АКТ

Технического состояния котельной школы №1 в с.Доброе

Объекта адрес: с. Доброе, Добровский район

Дата составления: 10/12/24

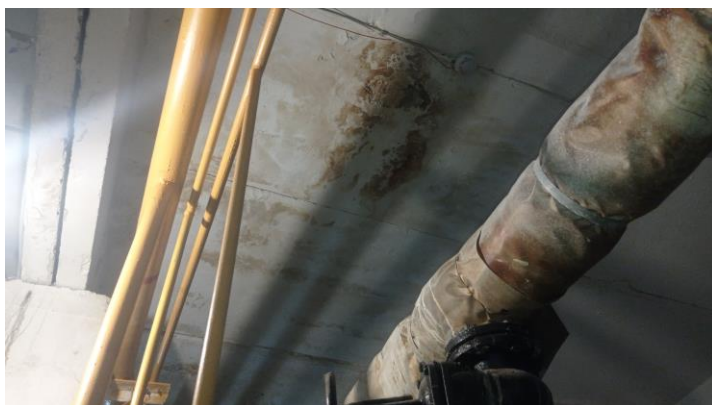
10. Теплообменник ГВС старого, трубчатого типа, который имеет низкий КПД по теплоотдаче.
